改善箇所説明図

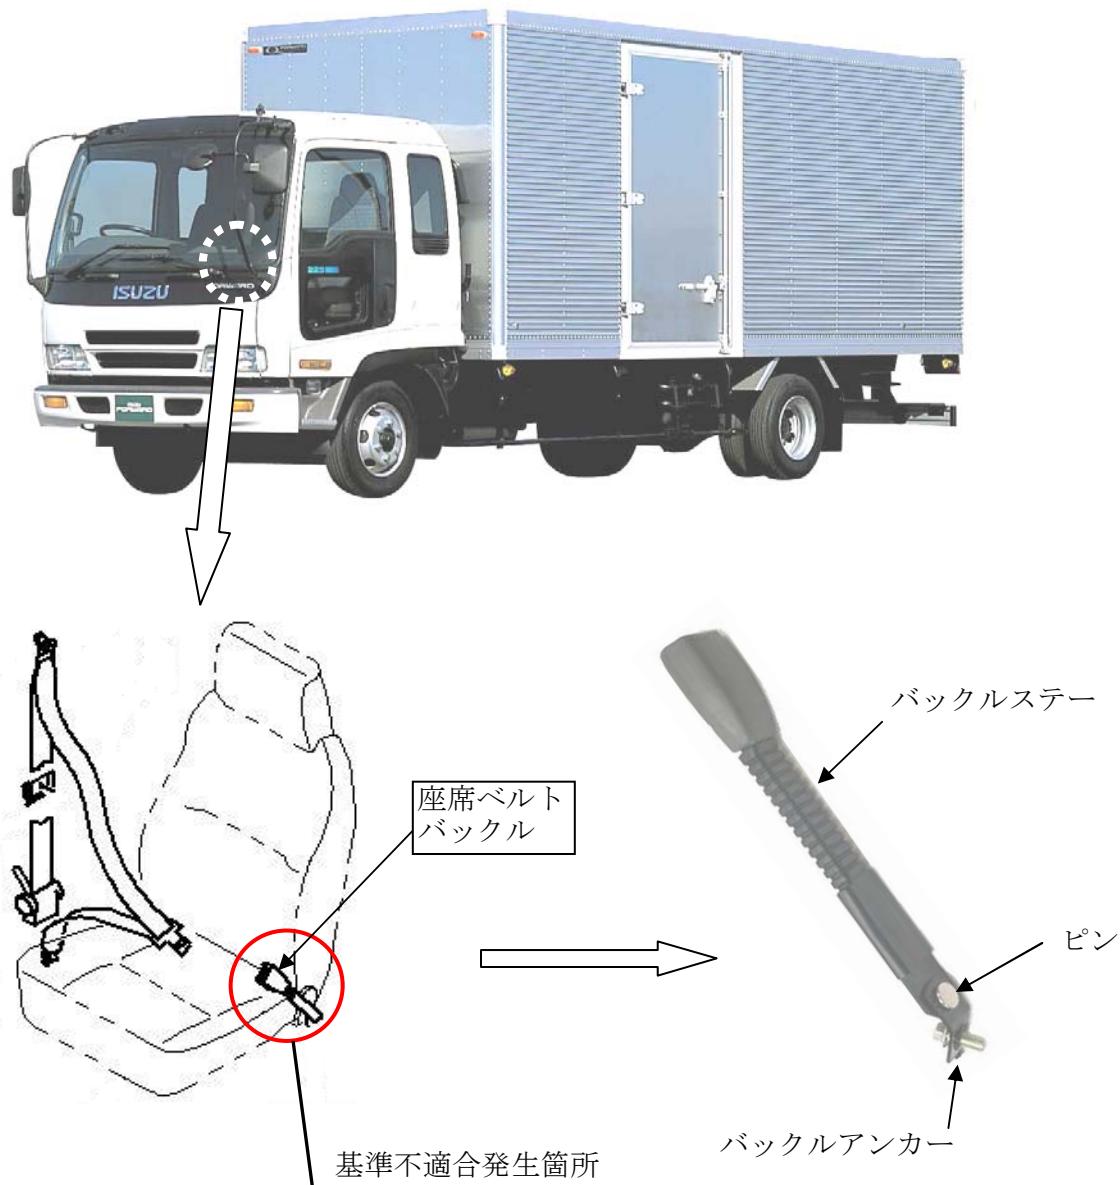
交換修理用として販売した運転席用の座席ベルトバックルにおいて、バックルステーとバックルアンカーを固定しているピンに不適切な材料を使用したため、当該ピンに亀裂が生じているものがある。そのため、そのままの状態で使用を続けると、当該バックルが外れるおそれがある。

改善の内容：全車両、座席ベルトバックルを良品と交換する。

識別：座席ベルトバックルの側面に緑色シールを貼付する。
